# МУФТЫ БЫСТРОСОЕДИНЯЕМЫЕ ГИДРАВЛИЧЕСКИХ СИСТЕМ СЕЛЬСКОХОЗЯЙСТВЕННЫХ ТРАКТОРОВ

## ГОСТ 17034—82
## (СТ СЭВ 2320—80)

**Изменение № 1 ГОСТ 17034—82 Муфты быстросоединяемые гидравлических систем сельскохозяйственных тракторов. Зоны расположения**

**Изменение № 2 ГОСТ 17034—82 Муфты быстросоединяемые гидравлических систем сельскохозяйственных тракторов. Зоны расположения**

Черт. 1

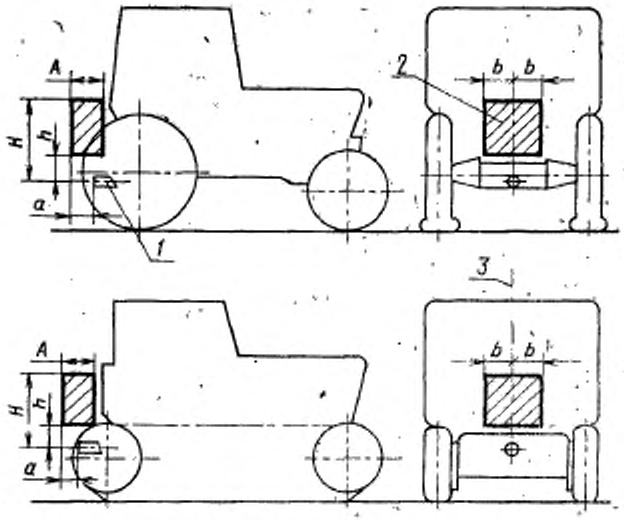
Пункт 2. Таблица 1. Графа *H*. Заменить значение: 700 на 800;
графа *b*. Заменить значение: 350 на 500.
